Beschlussvorlage

VO/20/17187/61

Gegenstand: Kenntnisnahme Ideenwettbewerb "Nachfolgenutzung Prinz-Leopold-/Pionier-Kaserne und angrenzende Areale"

Übersicht der Ergebnisse des Wettbewerbes

Schwarz-Grün-Plan

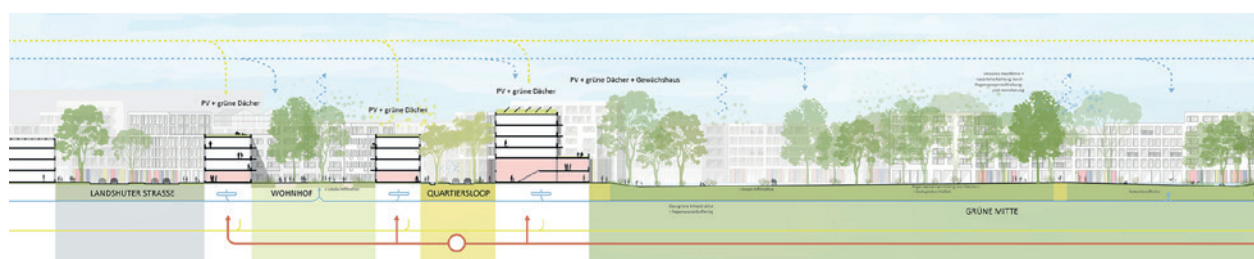
Der mehrfach gewinkelte, nord-süd-orientierte Park als Herzstück des Entwurfes vernetzt das Quartier auf überzeugende Weise und verbindet die bestehenden Wohnquartiere im Norden mit den neuen Quartieren des Wettbewerbsgeländes. Im Südosten bietet der Abschluss der Grünanlage – auch dank einer Unterführung – eine einladende Verbindung mit dem Gelände des Pükelguts.

Die Geometrie des Parks verspricht den zukünftigen Bewohnern Naherholungsmöglichkeiten in angemessener Entfernung. Die vorgeschlagenen Regenwasserseen werden jedoch kritisch gesehen und sollten hinsichtlich ihrer Funktionalität überdacht werden. Die vorhandenen Baumquartiere an der Landshuter Straße werden nicht erhalten, an der Dieselstraße jedoch in die Planung einbezogen.

Die Erschließung des Wettbewerbsgebiets erfolgt als Ringschluss (Loop) mit den Parkhäusern an den jeweiligen Eckpunkten. Sie bringt dauerhafte Umwege für das Quartier mit sich und erschwert die ÖPNV Erschließung für die umliegenden Quartiere. Die Ringschließung führt an der südwestlichen Ecke in Teilbereichen über Privatgrundstücke. Eine Durchwegung für Fußgänger und Radfahrer wurde gleichwertig angeboten; eine Radmagistrale führt in das

Grundrisse Erdgeschoss

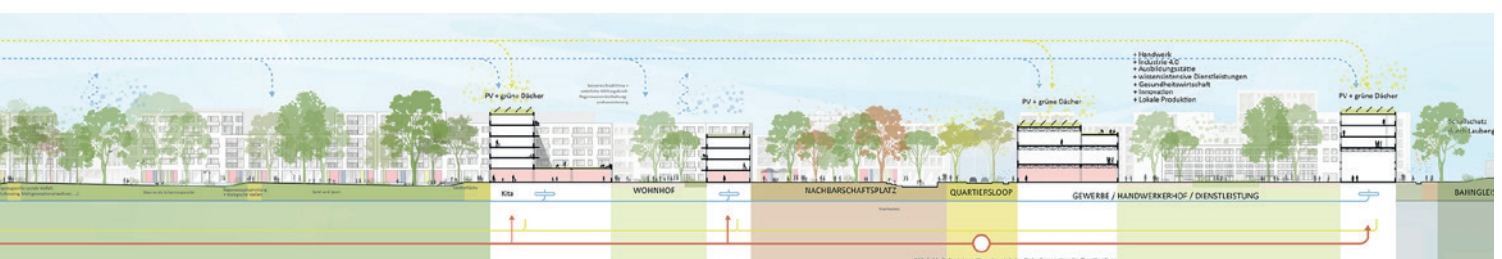
Die Wohnblöcke mit ihren großzügigen Innenhöfen und ihrer maßstäblichen Geschossigkeit versprechen gute Wohn- und Arbeitsqualität sowie funktionierende Grundrisse. Eine verträgliche Durchmischung verschiedener Wohn- und Arbeitsformen ist sichergestellt. Entlang des Odessa-Rings

Die vorgesehene Nutzungsverteilung (Gewerbe, Mischnutzung, Wohnen) ist aus schalltechnischer Sicht zunächst grundsätzlich günstig und reagiert auf die vorhandenen Lärmeinwirkungen. An den beiden Wohnblöcken im mittleren Plangebiet sind bei der Realisierung des von den Verfassern definierten ersten Bauabschnitts jedoch Lärmkonflikte mit dem bestehendem Gewerbe zu erwarten, insbesondere auch an Gebäudesüdseiten. Aus Verkehrslärmsicht bietet der Beitrag

Schwarz-Grün-Plan

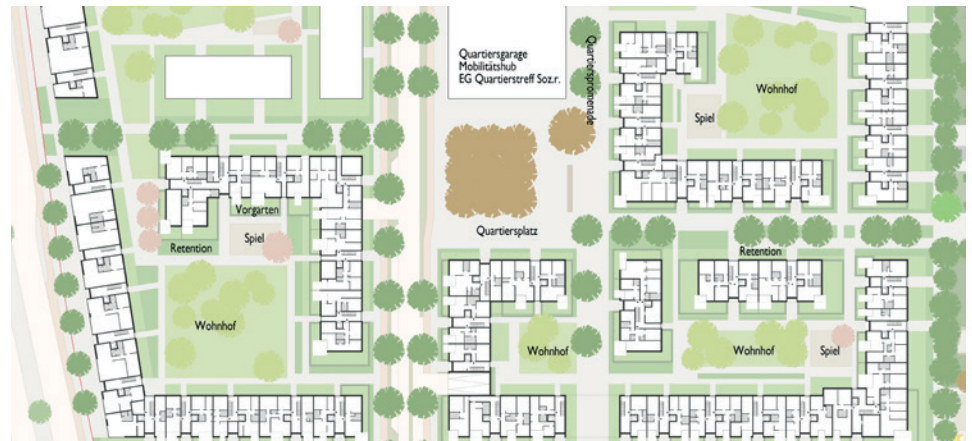
Die Gestaltqualität des zentralen Parks ist sehr beliebig, allerdings kann er in seiner Ausrichtung für eine gute Durchlüftung des Quartiers sorgen. Sensible Einrichtungen wie die Kita und ein Hort begrenzen den Park im Norden; eine Sporthalle vermittelt zu den Sportanlagen nordöstlich des Gebietes sowie zum Steg über die Bahn. Die Unterführung zum Pürkelgut ist richtig platziert. Das Biotop an der Bahn sowie der Baumbestand an der Daimlerstraße bleiben bestehen, wohin gegen der räumlich und stadtökologisch bedeutsame Baumbestand entlang der Landshuter Straße bedauerlicherweise komplett überplant wurde. Die Aussagen zum Regenwassermanagement bleiben nur sehr allgemein und schöpfen leider nicht das gestalterische und ökologische Potential aus.

Der Entwurf berücksichtigt die Rahmenbedingungen der Auslobung zur Erschließung. Ausgehend von der Zeißstraße bietet er eine unkomplizierte Ringschließung an, die lediglich im Süden die freiräumliche Verbindung zum Pürkelgut kreuzt. Fünf Quartiersgaragen – als Mobilitätshubs ausgebildet – sind in den Baufeldern zentral und gut erreichbar situiert, zudem ist eine leichte Reversibilität gegeben. Zusätzlich wurden die Radweg- und Gehwegbeziehungen an den Rändern logisch und sinnvoll angeschlossen. Der Hauptsammler parallel zur Guerickestraße ist mit der Grundschule überbaut.

Die Ringerschließung führt an der südwestlichen Ecke in Teilbereichen über Privatgrundstücke.

Grundrisse Erdgeschoss

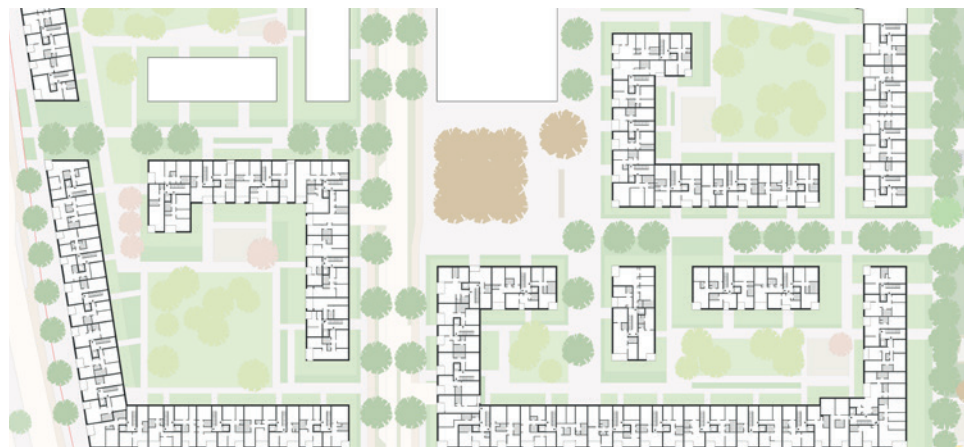
Die vorgesehene Nutzungsverteilung (Gewerbe, Mischnutzung, Wohnen) ist schalltechnisch günstig und reagiert auf die vorhandenen Lärmeinwirkungen. Gewerbelärmkonflikte können bei Errichtung des ersten Bauabschnitts ausgeschlossen werden, da der Abstand zum vorhandenen Gewerbe ausreichend groß ist. Aus Verkehrslärmsicht bietet der Beitrag trotz einer größeren Lücke am Odessa- Ring eine gute Schallabschirmung für die Binnenbereiche; auf höhere Pegel im Innenbereich kann durch eine Grundrissorganisation innerhalb der Gebäude entsprechend reagiert werden. Die Kita- Freiflächen entlang der Zeiß- sowie Daimlerstraße sind aufgrund der Lücken

zwischen den Kita- Gebäuden und auch der Nähe zum Verkehr zum Teil verlärmte. Der Hochpunkt am Odessa-Ring soll gewerblich genutzt werden und ist daher aus schalltechnischer Sicht möglich.

Städtebaulicher Schemaschnitt Ost-West

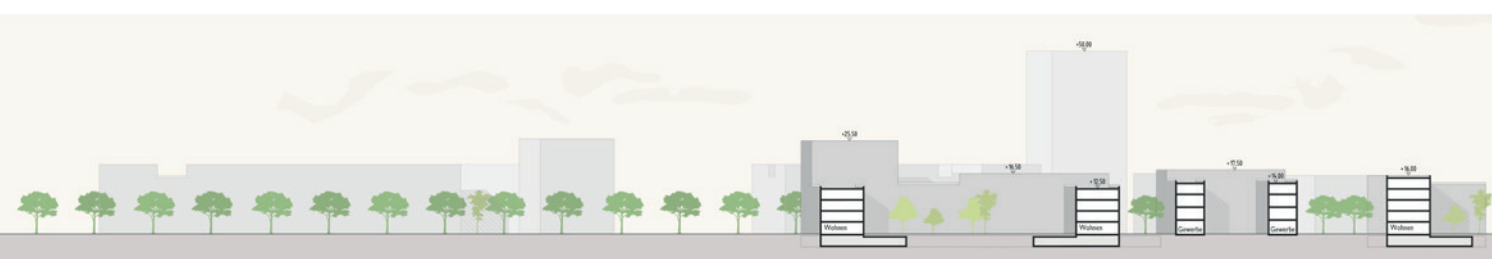
Hochpunkte und die Höhenstaffelungen der Dächer in den Hofstrukturen führen zu Schattenwürfen ins Quartier und der Dachflächen untereinander. Dies minimiert die effektive Nutzung aktiver und passiver Solarenergie. Eine Besonnung der Höfe bis in die Erdgeschosszone erscheint grundsätzlich plausibel.

Die vorgeschlagene Belegung der Dachflächen auf den Hochpunkten ist trotz der gemäßigten Dichte nicht ausreichend zur Erreichung der angestrebten Klimaziele im Quartier.

Schwarz-Grün-Plan

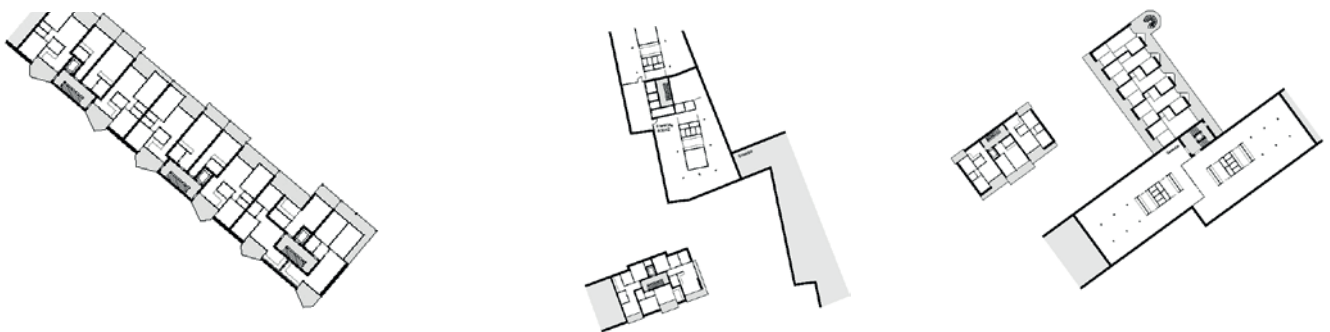
Der Schallschutz erfolgt über eine geschlossene Stadtkante zum Odessa-Ring und versetzt angeordnete Gebäuderiegel zur Bahn. Gebäudeanordnung und Gebäudehöhe gewährleisten einen ausreichenden Schutz vor den Lärmbelastungen. Gewerbliche Nutzungen zur Bahn sind plausibel angeordnet. Das vorgeschlagene Mischgebiet zur Hauptlärmquelle Odessa-Ring erscheint hingegen nur mit großem Aufwand umsetzbar.

Für die Umsetzung der Lärmschutzbebauung greifen die Verfasser stark in den Bestand ein. Weder Halle 37 noch die bestehende Wohnbebauung für Asylsuchende findet im städtebaulichen Konzept Berücksichtigung. Auch der

Hochpunkt an Kreuzungsbereich Odessa-Ring, dessen Setzung an dieser Stelle städtebaulich nachvollziehbar ist, greift in vorhandene Bebauung ein.
